Вопросы к Беловой — этап 5, комплекты АР и КР (51 модель IFC)

Папка: **ЖД станция / Работа над ошибками / Белова / 5 этап**. Модели сверены с ПД **Раздел ПД №4 Часть №2 ИЛО2 (АР) (1439_2025_5).pdf**, **Раздел ПД №4 Часть №3 ИЛО3 (КР)(1439_2025_5).pdf**, DXF ИЛО2/ИЛО3, ВОР **4.3. 1439_2025_5-ИЛО3.ВОР (КР)** и **4.5. …ИЛО5.ВОР (ТХ)**, с EIR (Приложение №1). Посадка зданий и ограждения проверена по моделям ПЗУ 5 этапа (Пятница). Проверено: схема и имена файлов, структура, обязательные атрибуты, Шифр, состав моделей против ПД/ВОР, размеры, марки, отметки, посадка, цвета.

ПД: Раздел ПД №4 Часть №3 ИЛОЗ (КР)(1439_2025_5).pdf, лист ГЧ.17 «Схема устройства опор»
Модель: 1439-2025-5_-Круглое поле_5_КР_КМ_Ч1_Ограждение здания водоподготовки.ifc
ПЗУ: 1439-2025-5_Круглое поле_5_ГП_ПЗУ_Ч3_Площадка водоподготовки.ifc

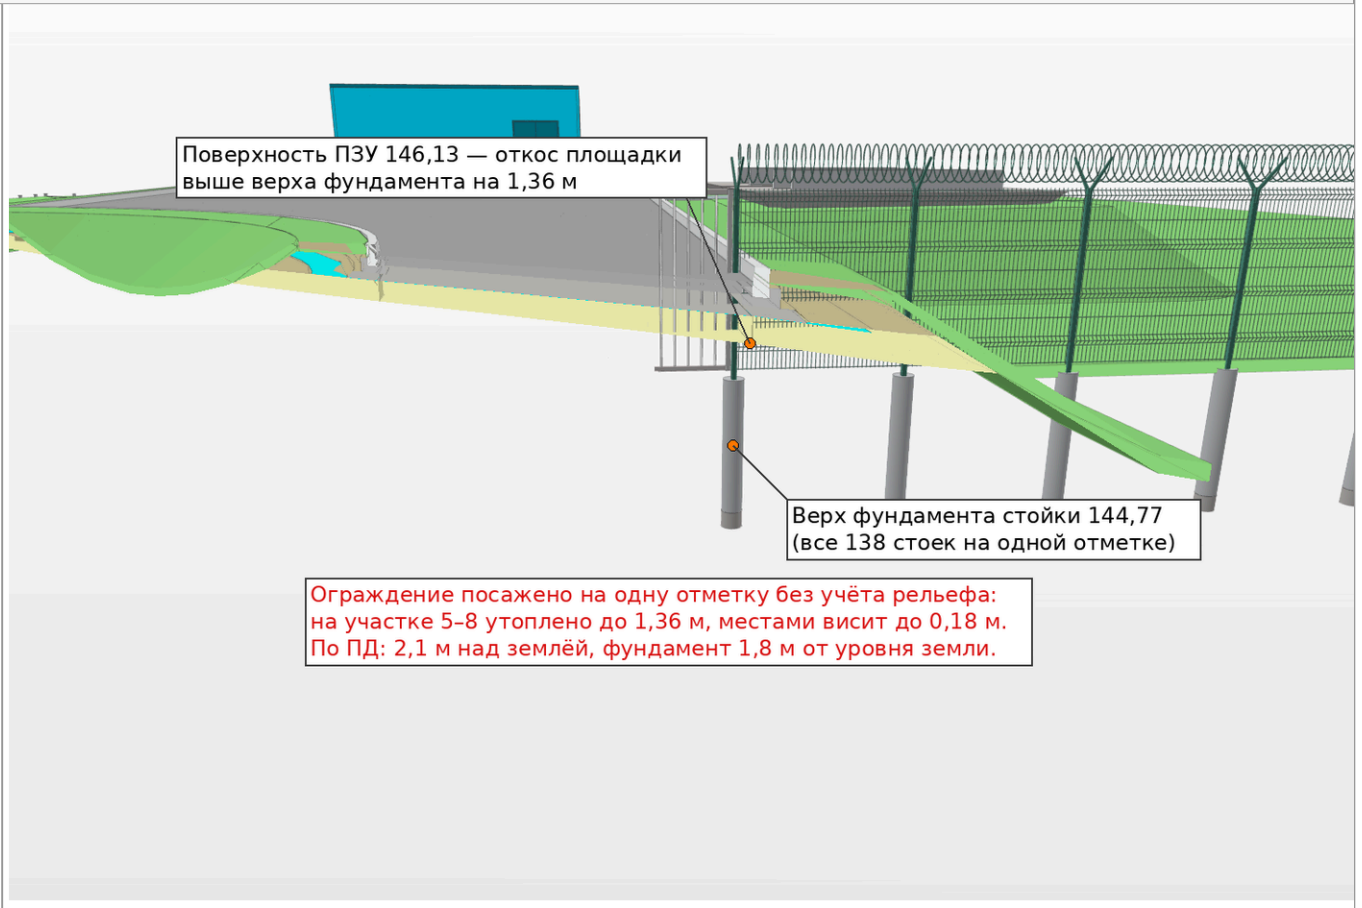
1. **Ограждение посажено на одну отметку без учёта рельефа.** КМ_Ч1 (здание водоподготовки, участки 5–8): верх всех 138 фундаментов 144,77, поверхность ПЗУ 144,59–146,13 — утоплено до 1,36 м, местами висит до 0,18 м. КМ_Ч2 (ёмкости, участки 1–4): верх фундаментов 140,60 при поверхности ПЗУ Ч4 140,76–141,78 — утоплено на 0,16–1,18 м. По ПД стойка 2,1 м над землёй, фундамент на 1,8 м от уровня земли — сажать по рельефу.

Ограждение посажено на одну отметку без учёта рельефа:
на участке 5–8 утоплено до 1,36 м, местами висит до 0,18 м.
По ПД: 2,1 м над землёй, фундамент 1,8 м от уровня земли.

ПД: Раздел ПД №4 Часть №3 ИЛОЗ (КР)(1439_2025_5).pdf, лист ГЧ.14 «Схема ограждения территории»
Модель: 1439-2025-5_-Круглое поле_5_КР_КМ_Ч1_Ограждение здания водоподготовки.ifc (вид сверху, фундаменты — оранжевые)

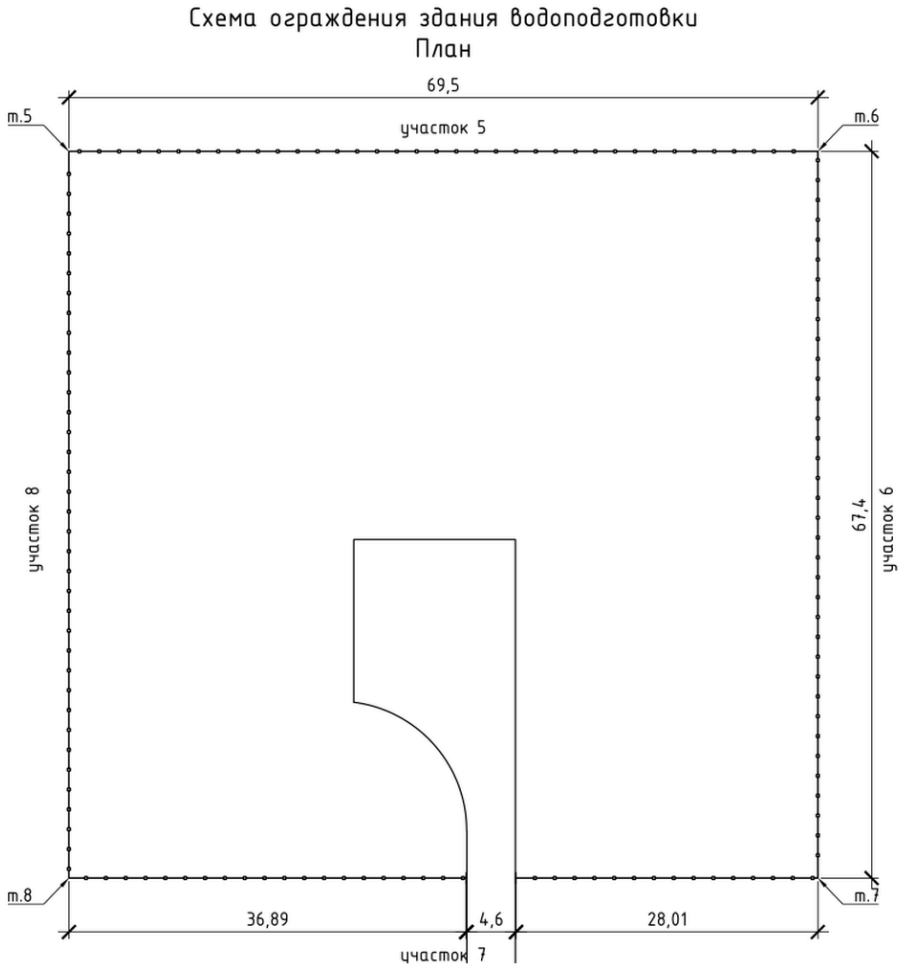
2. **КМ_Ч1 — раскладка не по ПД:** шаг стоек 2,0 м, 138 стоек и фундаментов; по ПД участки 5–8 из панелей 3,0 и 2,5 м — 93 стойки (ГЧ.14). Есть два фундамента в одной точке (дубликат). Под стойки ворот 4,5 м по ПД фундамент Ø350 на глубину 2,5 м, в модели все Ø250.
3. **Во всех трёх моделях:** щебёночная подготовка под фундаментами стоек 200 мм, по ПД 100 мм. Шифр у профилей ворот КМ_Ч2 (8 эл.) — «4.1.2. 1439-2025-3-ИЛО1.3» (3 этап). Имя файла КМ_Ч1 — «1439-2025-5_-Круглое поле…» (лишнее тире).

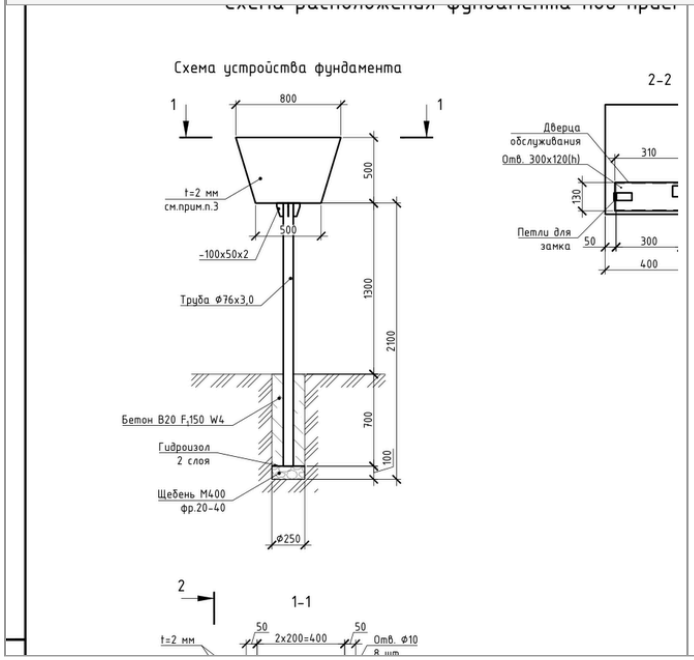
1. **Бункер_1 (КМ_Ч4) стоит на отметке 13,95–16,55** — на 133 м ниже площадки. Бункер_2 (КМ_Ч5) — 147,40–150,00. Поставить бункер_1 на рельеф. В обеих моделях стойка разбита на 26 частей; листы крепления названы «Заземляющее устройство (полоса/уголок/круг)»; фундамент стойки назван «…переездного светофора…».

Набор (Pset)	Свойство	Значение
Модель	Бункер_1 (КМ_Ч4)	низ 13.95 — верх 16.55 **стоит на отметке ~14 м — на 133 м ниже площадки (поверхность ≈ 147). Поставить на рельеф, как бункер_2**
Модель	Бункер_2 (КМ_Ч5)	низ 147.40 — верх 150.00

ПД: Раздел ПД №4 Часть №2 ИЛО2 (АР)(1439_2025_5).pdf, лист ГЧ.09 «Бытовой модуль. Фасады»; Раздел ПД №4 Часть №3 ИЛО3 (КР)(1439_2025_5).pdf, п.7.4
Модели: 1439-2025-5_Круглое поле_5_АР_АР_Ч6_Бытовой модуль.ifc
1439-2025-5_Круглое поле_5_КР_КЖ0_Ч6_Фундамент под бытовой модуль.ifc

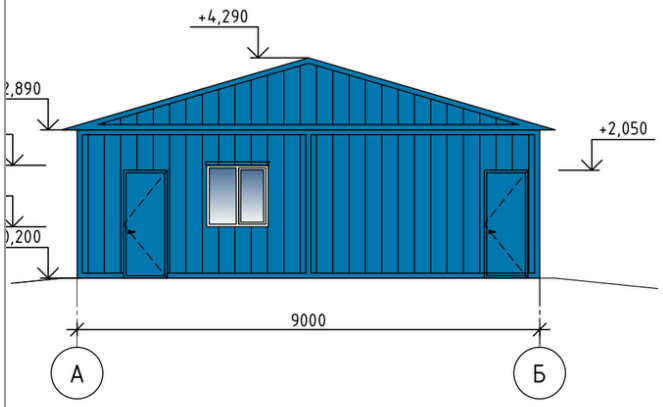
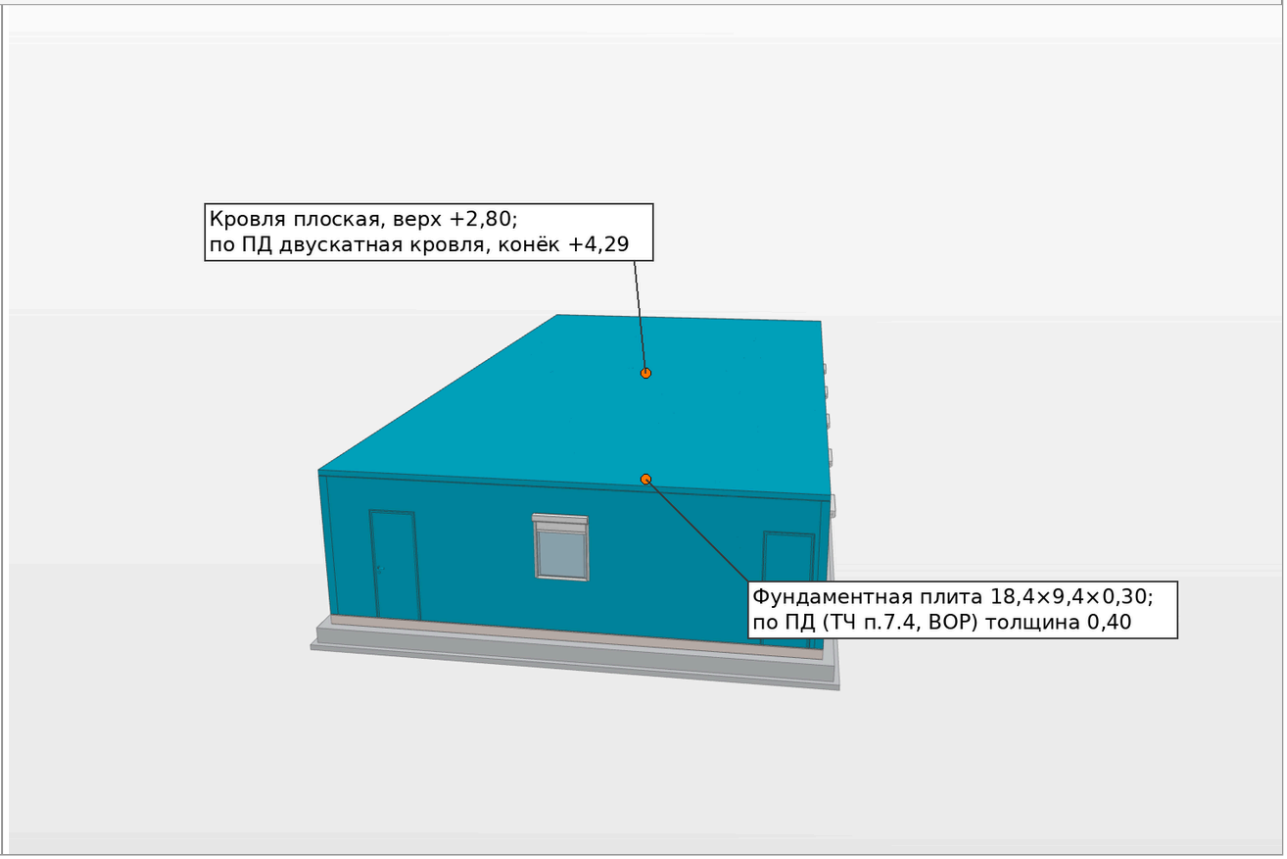
2. **Фундамент бытового модуля** (КЖ0_Ч6): толщина плиты 0,30 м, по ПД (ТЧ п.7.4) и ВОР — 0,40 м.

1. **Бытовой модуль** (АР_Ч6): кровля смоделирована плоской панелью (верх +2,80); по ПД (ГЧ.09, ТЧ) — общая двускатная металлическая кровля, конёк +4,29, карниз +2,89. Смоделировать кровлю (см. рис. выше).
2. **Отливы и подоконники** без «Шифр проекта» (АР_Ч1, Ч2, Ч6, Ч9), выгружены классом IfcWindow; опечатка «Отлив металлтческий» (Ч6). «Потолок подвесной Армстронг» без «Material» (Ч1, Ч2).
3. **Помещения:** ПОМ есть для 7 зданий из 9 — нет для МК АТС и здания водоподготовки. Во всех ПОМ у IfcSpace вместо «Name» заведено «Имя», «Material» нет. Моделей мебели и оборудования (АИ) нет.

ПД: Раздел ПД №4 Часть №3 ИЛОЗ (КР)(1439_2025_5).pdf, лист ГЧ.13 «Конструкция камеры В3-2»
Модель: 1439-2025-5_Круглое поле_5_КР_КЖ_Ч2_Конструкция камеры В3-2.ifc (разрез)

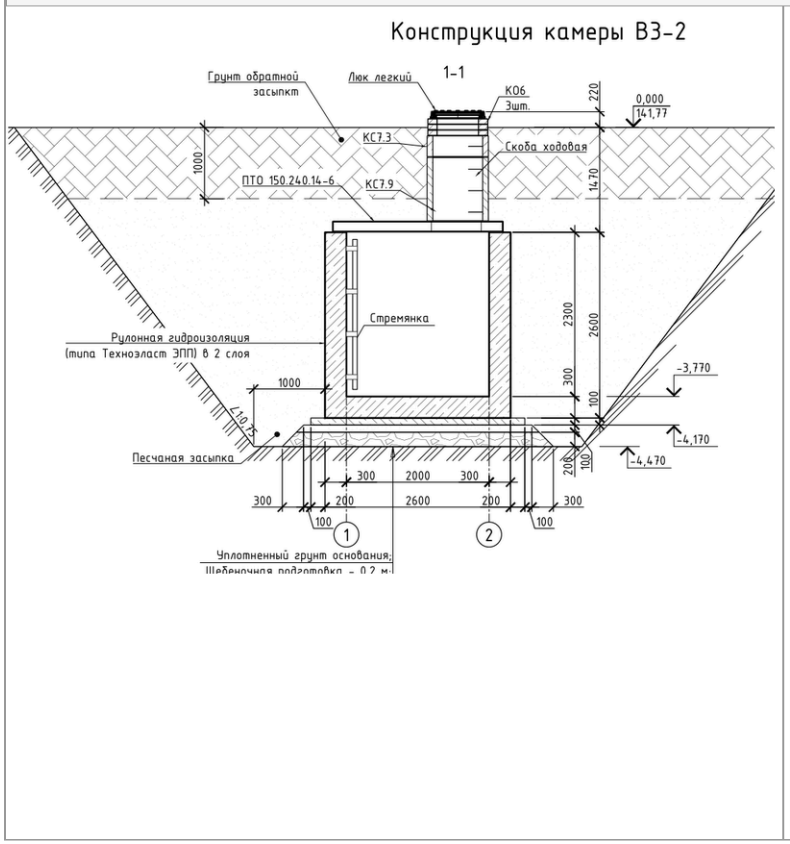
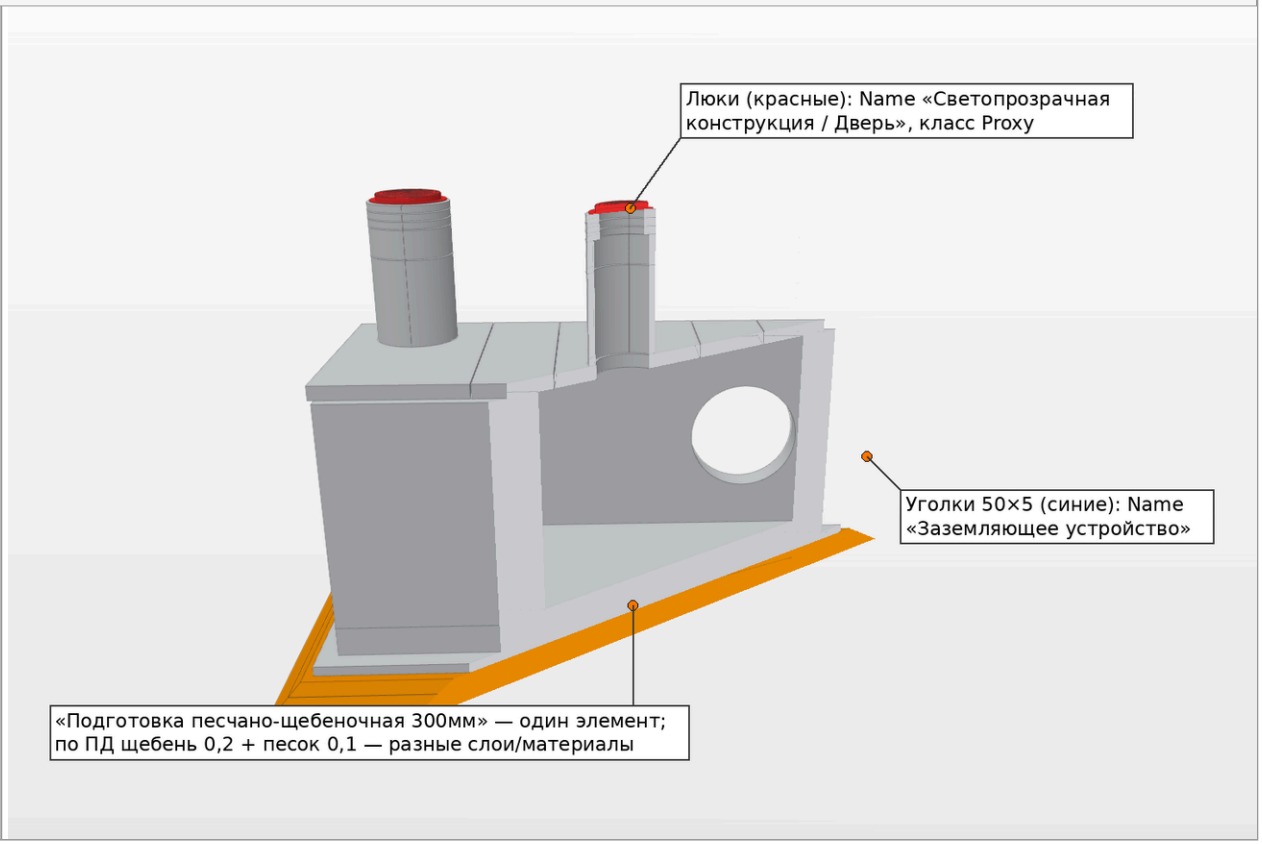
4. **Камеры В3-1, В3-2** (КЖ_Ч1, Ч2): подготовка «песчано-щебеночная 300мм» одним элементом — по ПД щебень 0,2 м и песок 0,1 м, разные слои и материалы; люки названы «Светопрозрачная конструкция / Дверь» (класс Proxy); уголки 50×5 — «Заземляющее устройство». В КЖ_Ч1 у стен материал «Бетон» без класса (в КЖ_Ч2 — B25); опечатка «Плита **беонная**», «Подготовка **беонная**».

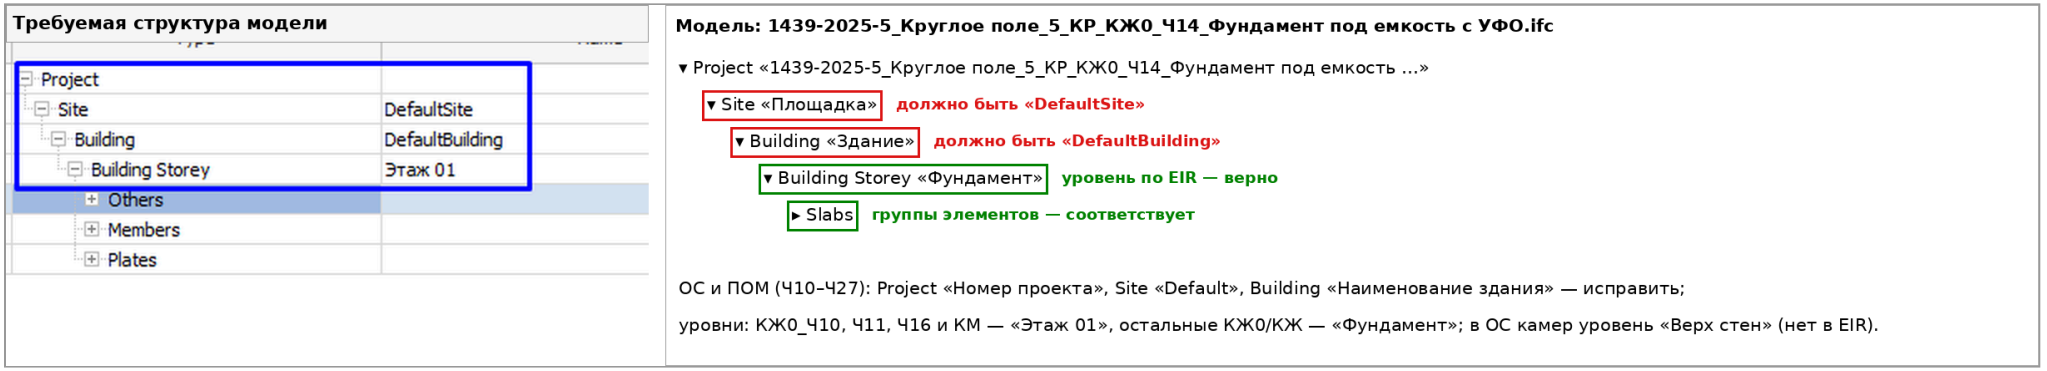
5. **Контейнер для инструментов** (КЖ0_Ч16): по ПД под щебень укладывается геотекстиль 300 г/м² — в модели нет.
